con la presente si inviano le Osservazioni contro il Progetto di un impianto eolico codice procedura ID_VIP/ID_MATTIM: 1269 denominato

"Pitigliano" ubicato nei comuni di Pitigliano (GR) e Sorano (GR) costituito da 20 (venti) aerogeneratori di potenza nominale 7,0 MW per un totale

Modulo per la presentazione delle osservazioni per i piani/programmi/progetti sottoposti a procedimenti di valutazione ambientale di competenza statale

TESTO DELLE OSSERVAZIONI

Immagine 1. Vincoli ex art. 136 del CBC dal PIT della Regione Toscana e zona approssimativa dove è progettato l'impianto industriale.

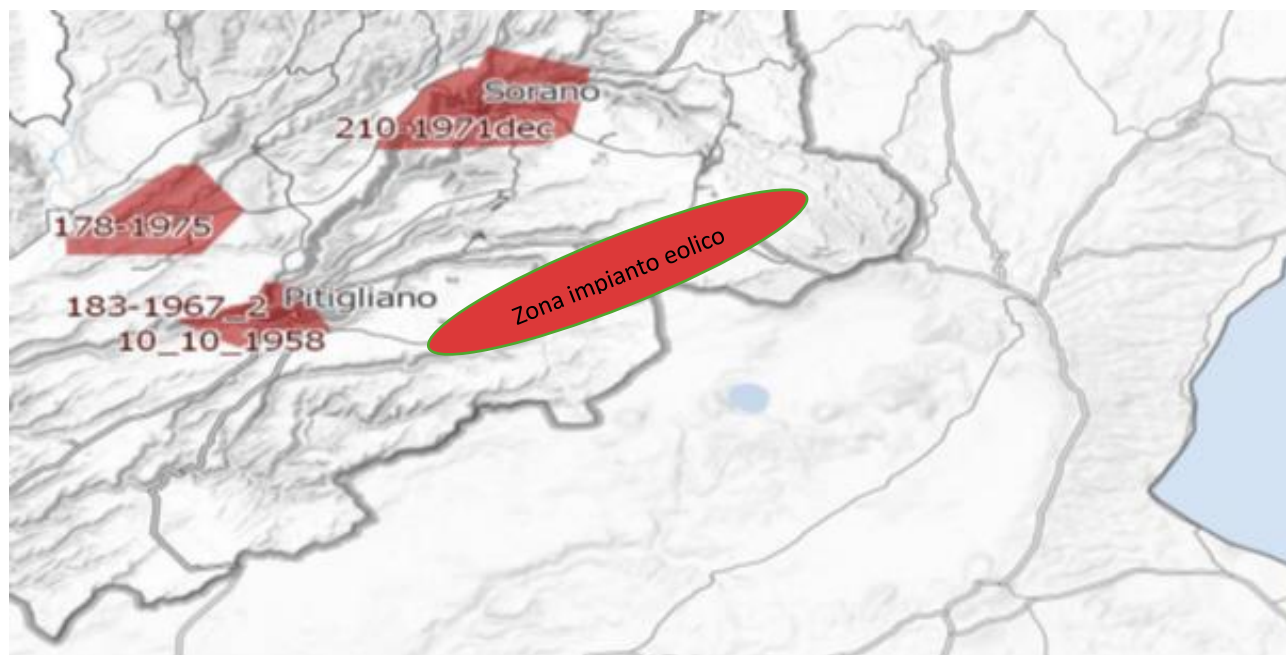
Al contrario si evidenzia che l'impianto eolico industriale citato non solo ricadrebbe con tutti e 20 gli aerogeneratori all'interno delle fasce di rispetto di 3 km di due vincoli paesaggistici di notevole interesse pubblico esistenti nella Regione Lazio e con una parte di essi nel vincolo paesaggistico del Centro abitato di Sorano (GR) quindi in aree non idonee all'installazione di impianti di energia rinnovabile. Addirittura, alcuni aerogeneratori sarebbero ubicati a poche centinaia di metri dai perimetri dei due vincoli paesaggistici laziali ex art 136 del CBC.

Inoltre, come sostiene la Proponente parte dell'impianto si verrebbe a trovare a 3,5 km dal centro abitato di Sorano. Infatti, tre degli aerogeneratori WTG 08, 09, 10 sono addirittura all'interno delle fasce di rispetto dei 3 km del suo vincolo paesaggistico di notevole interesse pubblico ex art 136 del CBC. Si evidenzia che così si crea

un'ulteriore incompatibilità con la tutela del Paesaggio.

Immagine 3. Cumulo di una parte di impianti eolici, fotovoltaici e geotermici industriali in progettazione ed esistenti intorno all’eolico industriale “Pitigliano”.

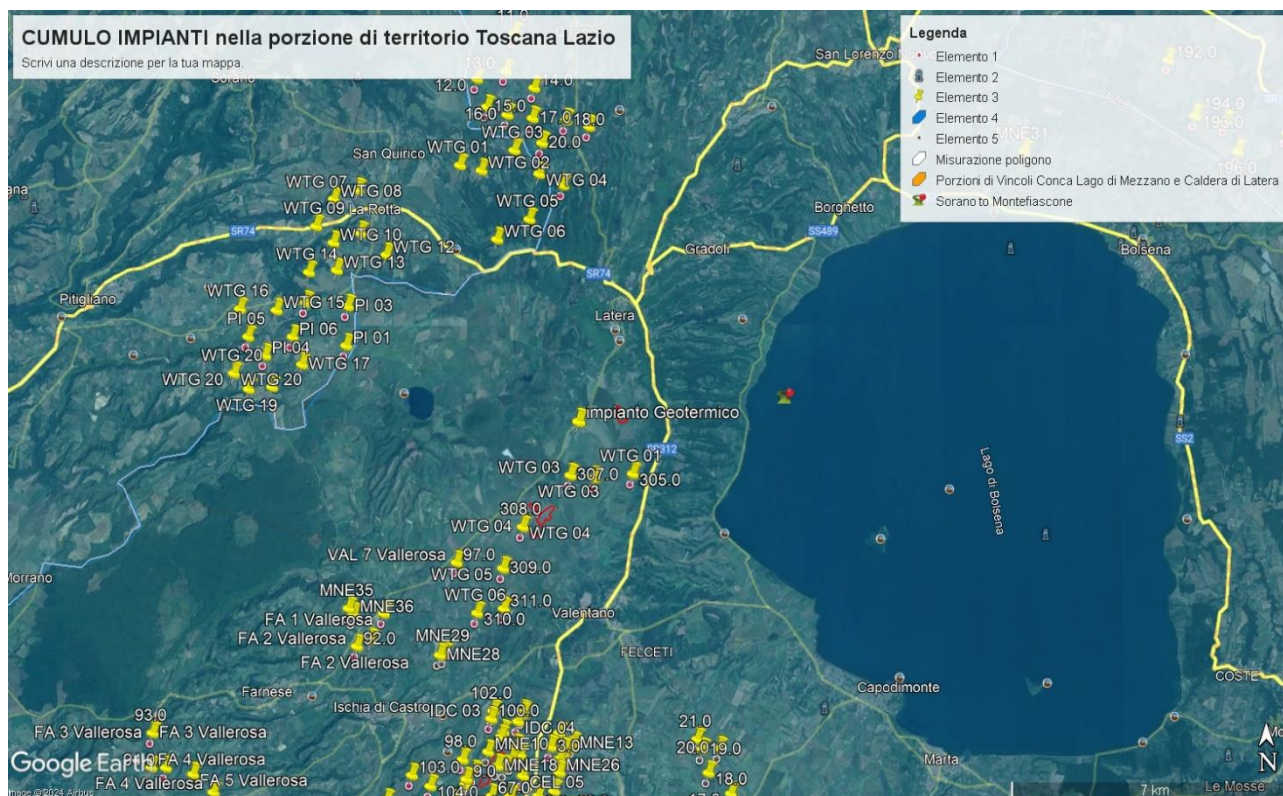
Beni Culturali “*Ambito paesaggistico, geologico e geomorfologico dell’orlo della caldera di Latera ...*” Non vengono nemmeno citati gli impianti eolici in progetto al MASE, il “Rempillo” (6 aerogeneratori) e un altro in verifica amministrativa di 14 aerogeneratori e 72, 6 MW. Ad oggi nei territori di Pitigliano, Sorano e in quello limitrofo potenzialmente potrebbero essere insediati 40 aerogeneratori alti 200 metri e larghi 170. Ma la proponente non cita neanche altri impianti che creerebbero il cumulo e quindi maggiore impatto. Infatti, sul territorio della “Città del Tufo” (Sorano e Pitigliano) impatterebbero anche l’impianto eolico “Montarzo” di Onano con 13 aerogeneratori con le dimensioni ricordate, l’altro eolico industriale nel territorio di Valentano con sette aerogeneratori (stesse dimensioni), gli impianti di Farnese con un minieolico di 3 Torri alte 60 metri già installate in località Poggio del Crognolo e l’impianto eolico industriale “Vallerosa” (7 aerogeneratori alti 200 metri e larghi 158 metri) in procedura VIA presso la Regione Lazio. Inoltre, altri impianti del minieolico già presenti a Valentano, Cellere e Piansano e due progetti eolici industriali con le stesse dimensioni (200 m x 170 m) nel Comune di Ischia di Castro. La valutazione del cumulo non prende neanche in considerazione gli impianti industriali di fotovoltaico e agrivoltaico in progetto a Farnese, Valentano, Ischia di Castro, Cellere. L’impianto geotermico in procedura Via al MASE, progettato nella Caldera di Latera. Quindi è stata effettuata una valutazione del potenziale impatto cumulativo non veritiera a dispetto di quanto affermato dalla proponente che sostiene di aver preso in considerazione uno spazio di 10 km intorno al suo impianto per gli impatti che si creerebbero.

Nella Parte IV delle Linee guida citate al punto 16.1, nello stabilire i requisiti per la valutazione positiva dei progetti nel procedimento di VIA si parla di individuazione delle aree idonee per l’insediamento degli impianti tenendo conto di aree degradate da attività antropiche pregresse o in atto (brownfield) tra cui siti industriali, cave, discariche, siti contaminati. Stessa raccomandazione viene ribadita anche nell’art.20 del D.Lgs n. 199/2021. Ma appare inascoltata dalla proponente. Infatti, insiste molto nel dire che il suo impianto industriale è compatibile con il territorio nonostante le numerose incompatibilità paesaggistiche, culturali, economiche e naturalistiche che esso incontra.

Si ribadisce che le aree in cui verrebbe installato l’impianto eolico industriale “Pitigliano” sono tutelate da diverse leggi e da diversi vincoli che si trovano sia a ridosso dello stesso, sia nelle aree intermedie e vaste.

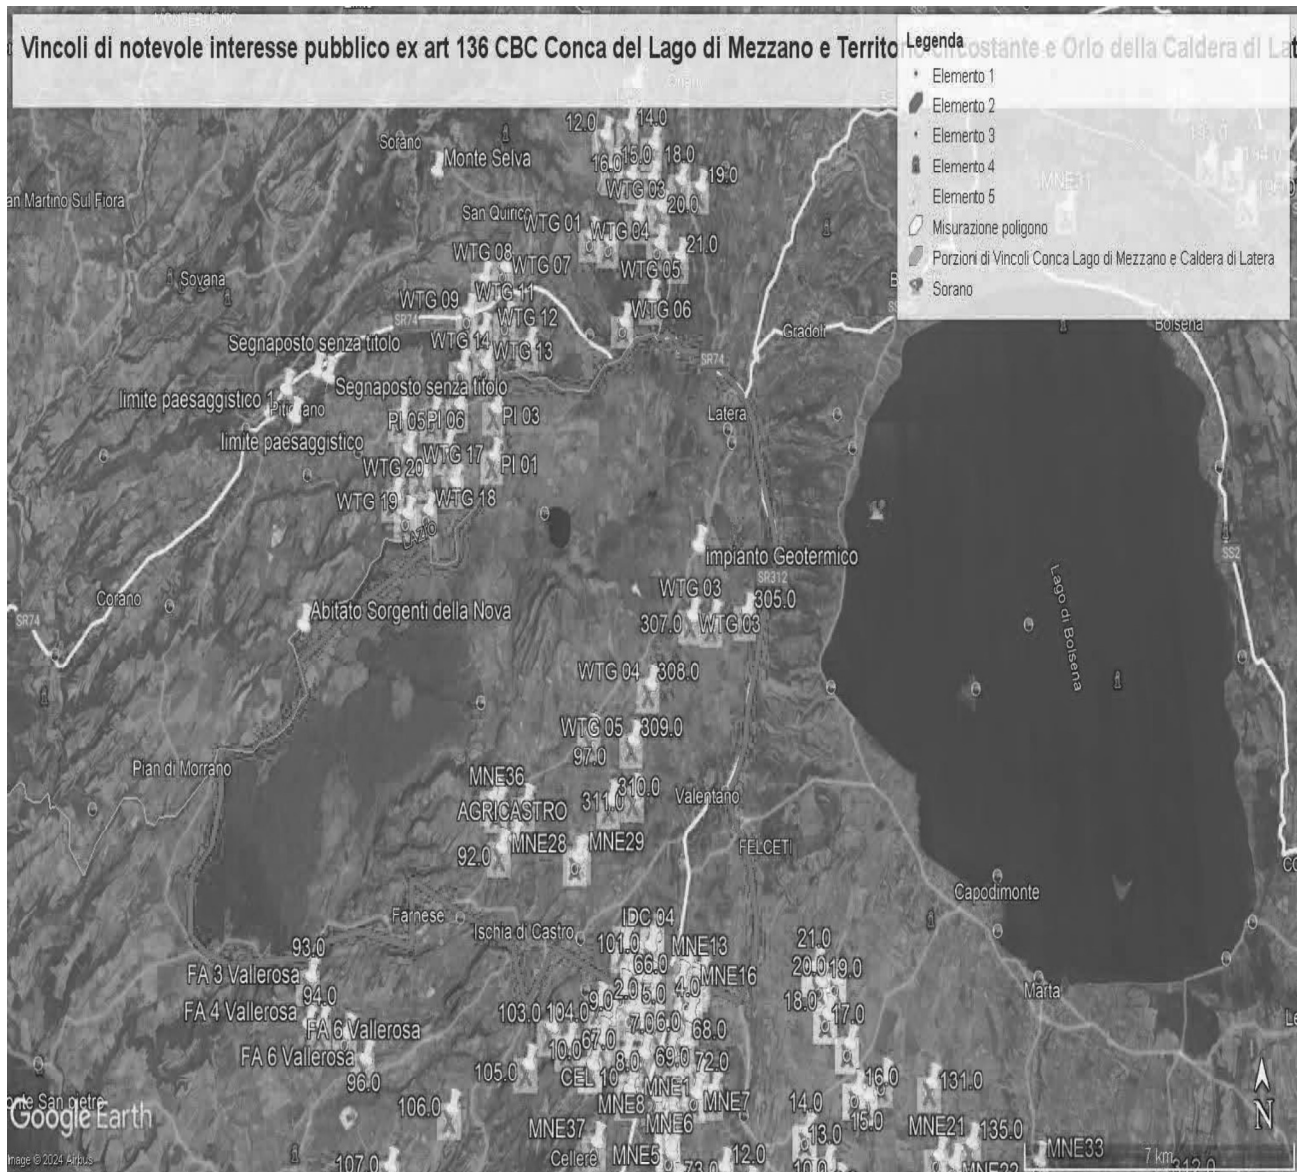
Come è illustrato nell'immagine si ribadisce che l'impianto industriale "Pitigliano" ricade completamente all'interno delle fasce di rispetto dei due vincoli di notevole

interesse pubblico e lambisce quelle di un terzo vincolo e quindi come affermato dal Consiglio di Stato nelle sentenze citate, l'impianto è insediato in area non idonea ai sensi dell'art. 20 comma 8 lettera c quater del D.Lgs. n. 199/2021 e ss.mm.ii al contrario di quanto sostiene la proponente.

IMMAGINE n. 3 Impianto eolico industriale "Pitigliano" e distanze aerogeneratori dai Vincolo "Orlo della Caldera di Latera.

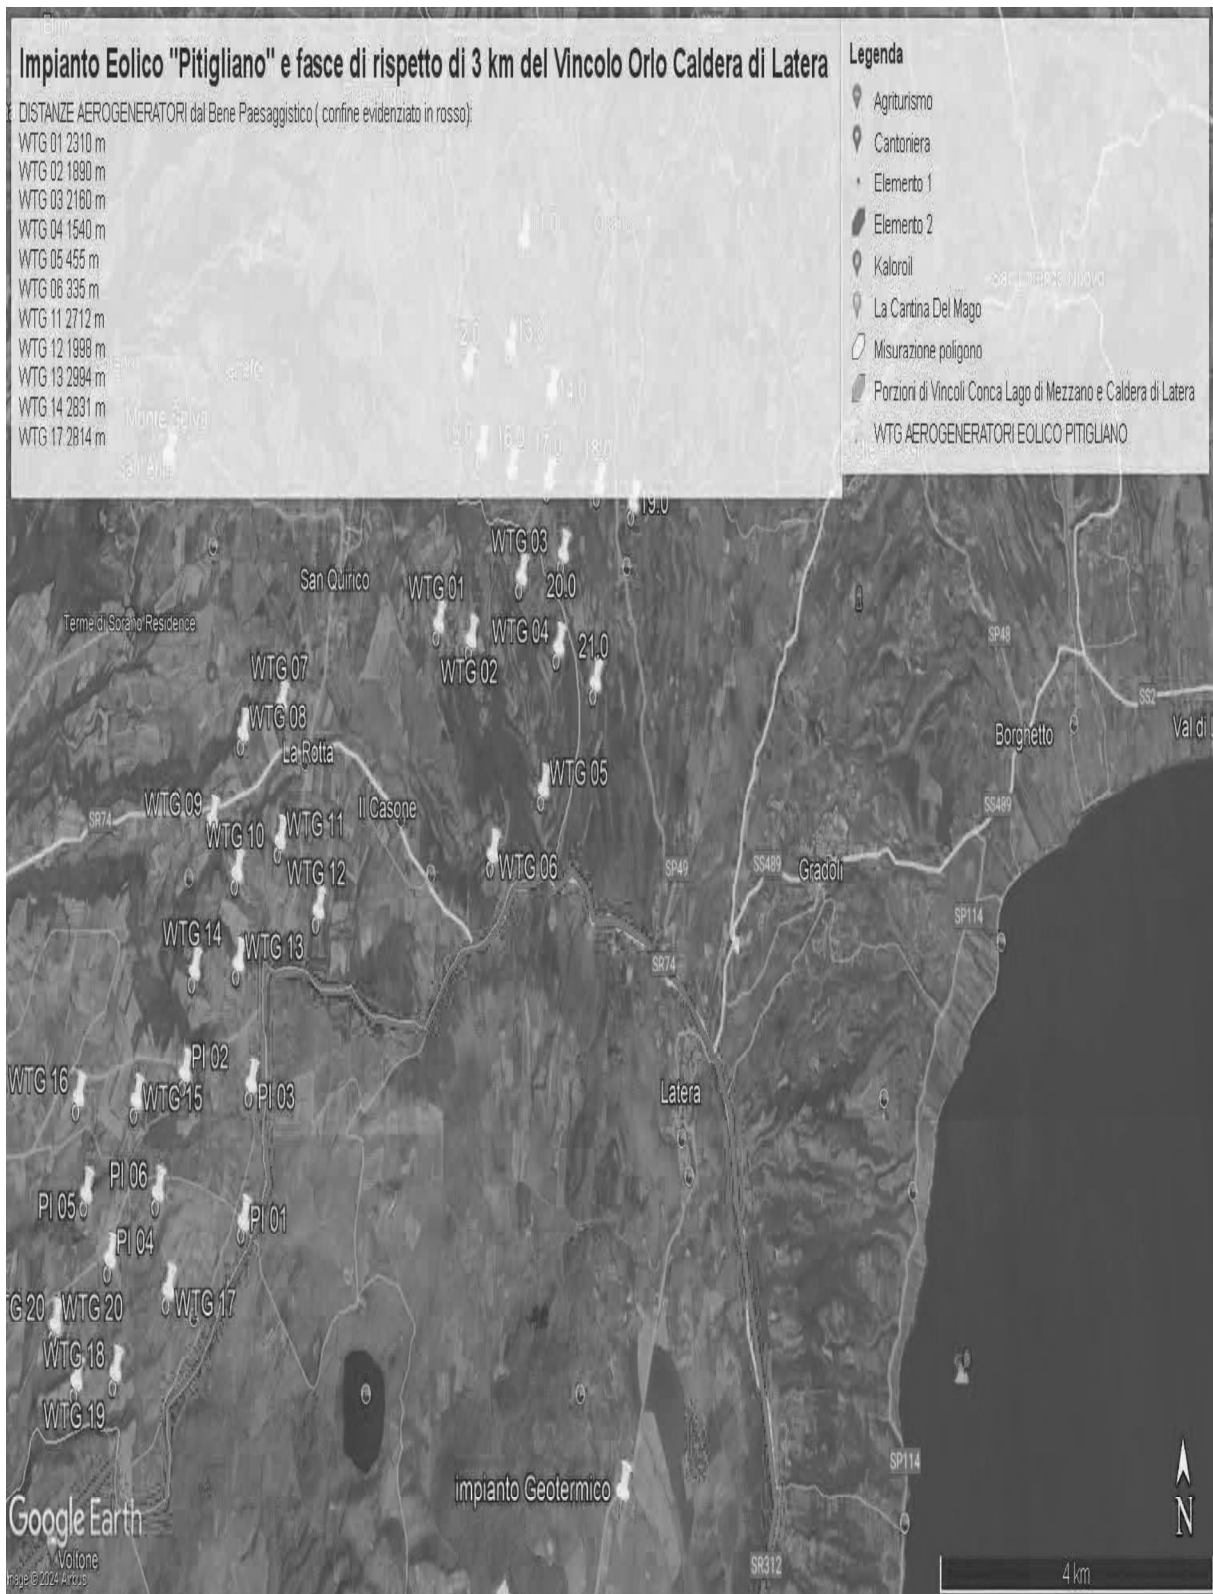
Concludendo, si evidenzia ancora che la proponente non effettuando la procedura prevista dalla Parte III delle Linee Guida nazionali ha ignorato un vincolo paesaggistico di notevole interesse pubblico istituito con un provvedimento del Segretariato regionale del Ministero della Cultura per il Lazio che ha emanato il Decreto di dichiarazione di notevole interesse pubblico n. 22 del 15.02.2024 ai sensi e per gli effetti dell'art. 136, co. 1, lett. c) e d) del decreto legislativo 22 gennaio 2004, n. 42, "Ambito paesaggistico, geologico e geomorfologico dell'orlo della caldera di

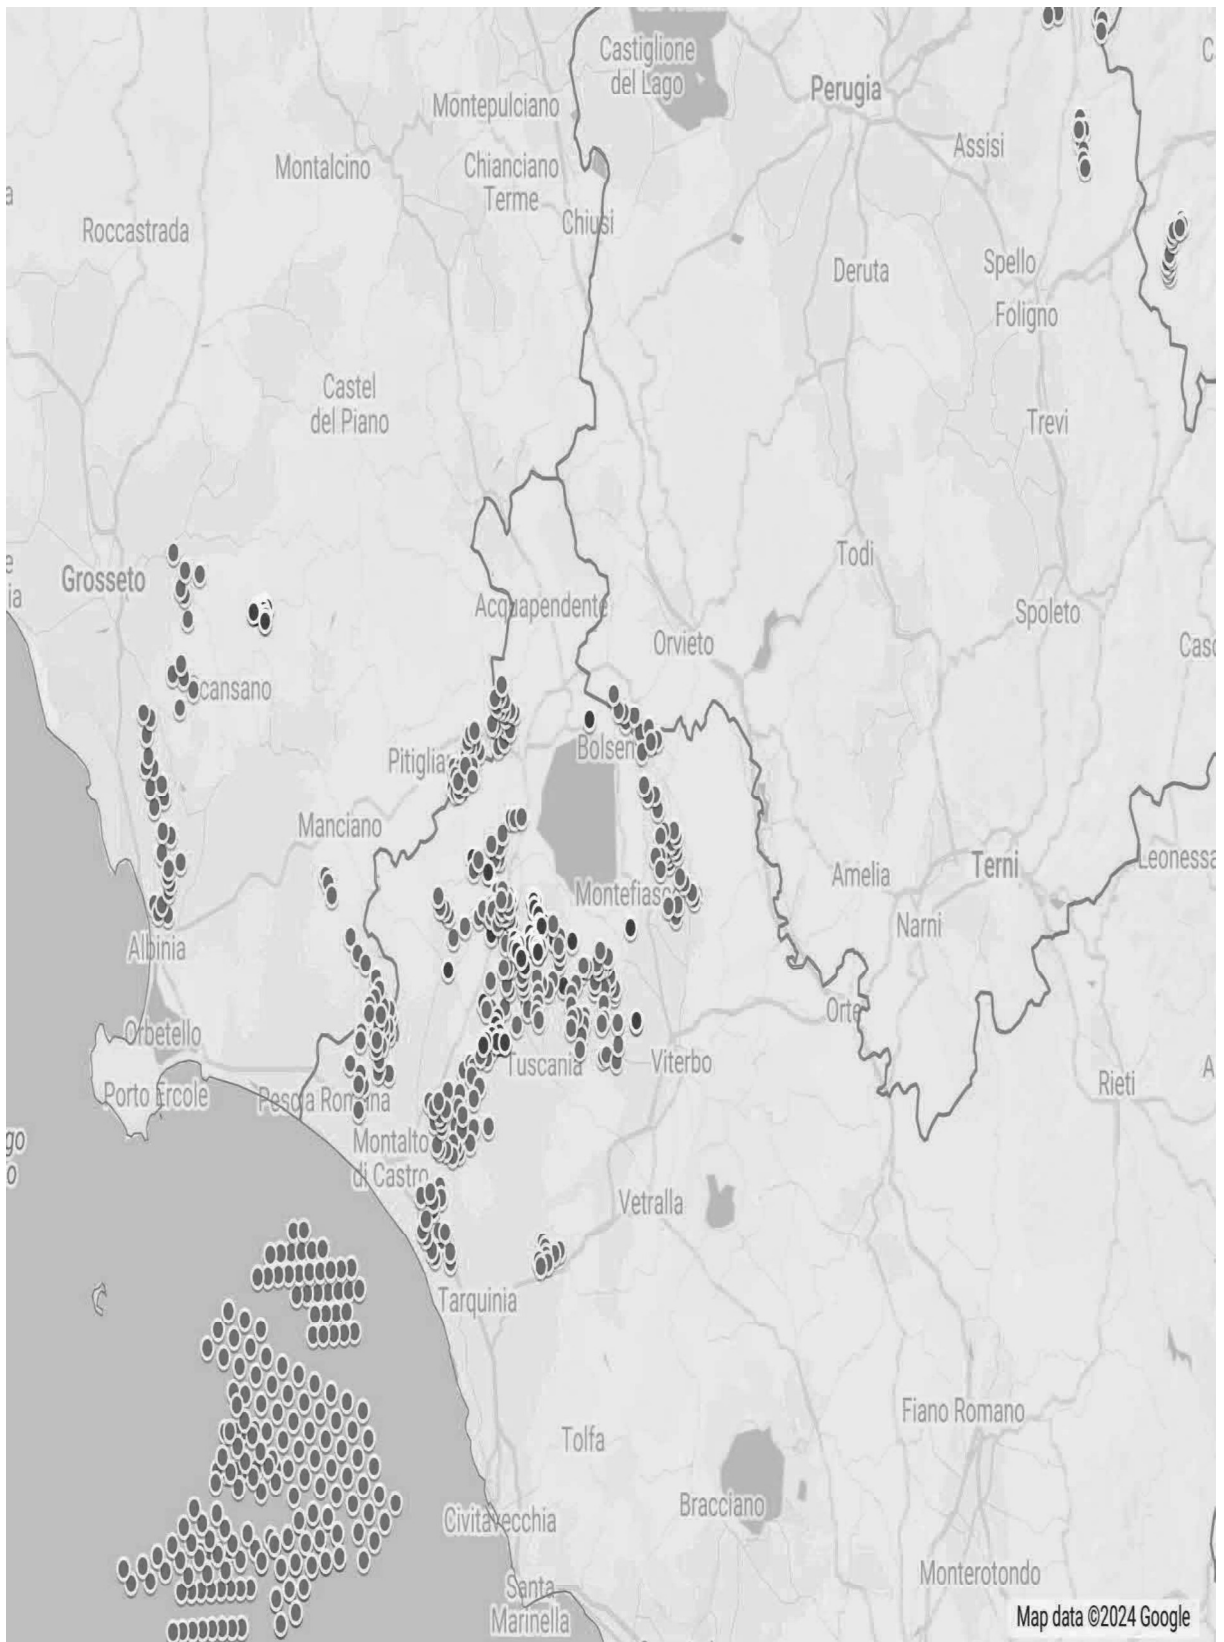
IMMAGINE n. 4 Si evidenzia che i tre aerogeneratori WTG 07, WTG 08 e WTG 09 impattano con il vincolo paesaggistico di notevole interesse pubblico del Centro Storico di Sorano. Il WTG 07 si troverebbe a 2828 m, WTG 08 2504 e WTG 09 2990. Il cavidotto dell'impianto invece impatta in buona parte del Vincolo paesaggistico ex art. 136 del CBC del Centro Storico di Pitigliano.

IMMAGINE n 5. Mappa eolici elaborata dall'Associazione Amici della Terra. La mappa evidenzia il cumulo degli impianti tra Lazio e Toscana.

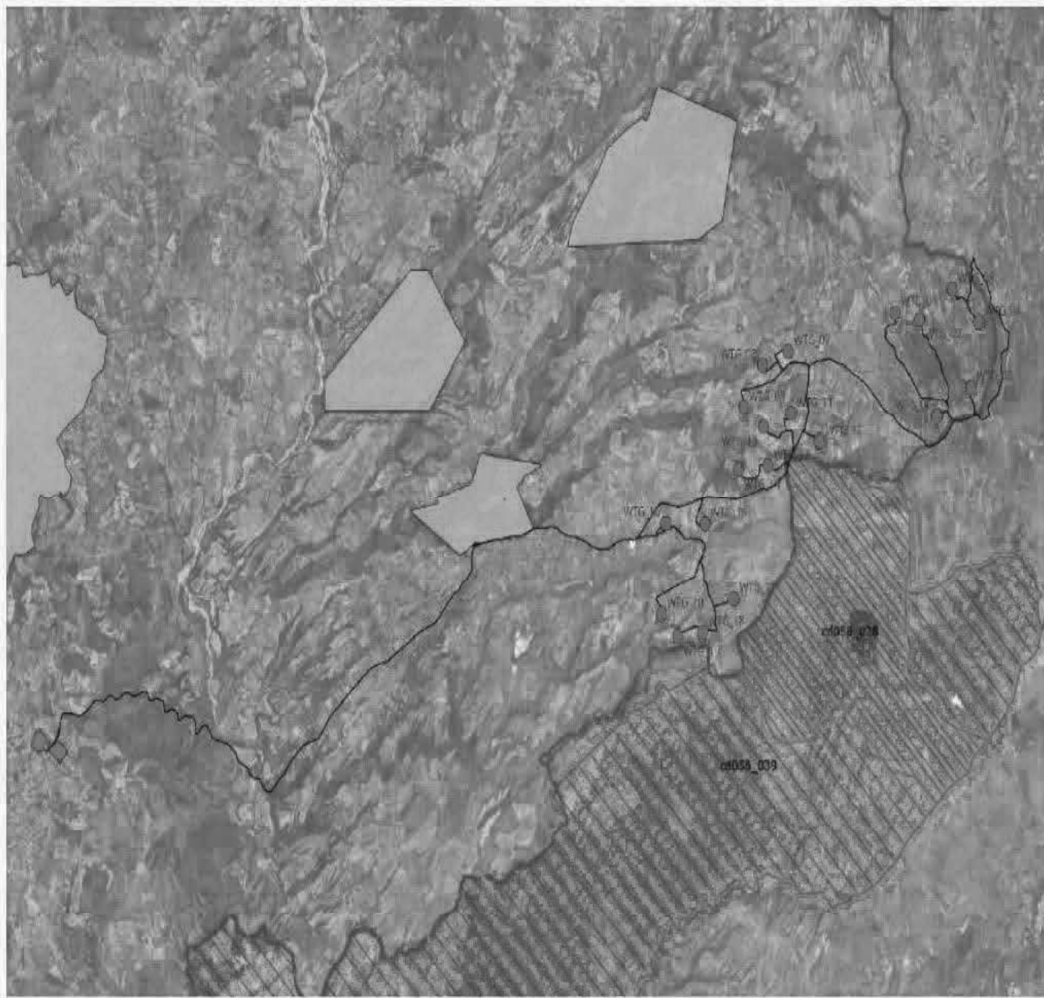
Riguardo al cumulo degli impianti FER, le mappe prodotte dalla proponente riguardano, come già evidenziato, soltanto una parte molto piccola degli impianti FER dell'area intermedia e vasta e in particolare di quelli eolici che contribuiscono a creare un notevole cumulo e la saturazione del territorio tosco laziale. Riguardo al cumulo dei soli impianti eolici si riporta la mappa dell'intervisibilità degli impianti eolici elaborata dall'Associazione nazionale “Amici della Terra”.

Se agli impianti eolici rappresentati qui sopra che non comprendono sia l'impianto eolico Pitigliano e le altre 14 pale del progetto eolico in verifica amministrativa sempre nel territorio di Pitigliano si aggiungono i migliaia di ettari (7000 fin'ora) di territorio occupato dagli impianti fotovoltaici e agrivoltaici e dalle altre tipologie appare chiaro il numero spropositato degli impianti FER nella bassa toscana e nella Tuscia.
